Ref**.: CONTRATO DE OBRA No. 181-SG-2024 CUYO OBJETO ES "REALIZAR LAS REPARACIONES LOCATIVAS DE LA SEDE CENTRAL DEL INSTITUTO NACIONAL DE MEDICINA LEGAL Y CIENCIAS FORENSES".**

Asunto: SOLICITUD DE ENTREGA DE ESQUEMA DE PLATAFORMA EN MADERA PLAOMERA PARA REVISION DE LA INTERVENTORIA

Imagen 1

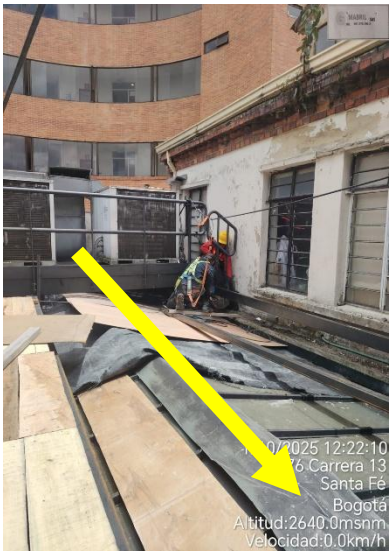
- En la imagen se puede observar que el contratista instalo dos perfiles en sentido paralelo a la cumbrera existente de la marquesina, información la cual no es de conocimiento de la interventoría.
- Los elementos usados (madera) no cubren de manera uniforme la zona a intervenir lo que coloca en riesgo al personal que esta ejecutando la actividad como el personal que se encuentra en atención al publico y sala de espera en el nivel 1
- En la imagen 2 se puede ver como el trabajador queda expuesto y en riesgo de caída ante la marquesina existente por que la interventoría solicita de manera urgente al contratista que termine de manera uniforme la plataforma para mitigar estos riesgos
- Como interventoría se solicito al contratista de obra que se entregue un esquema explicando el proceso a implementar en esta zona para revisión y aprobación debido a que detectamos riesgos en esta actividad
-
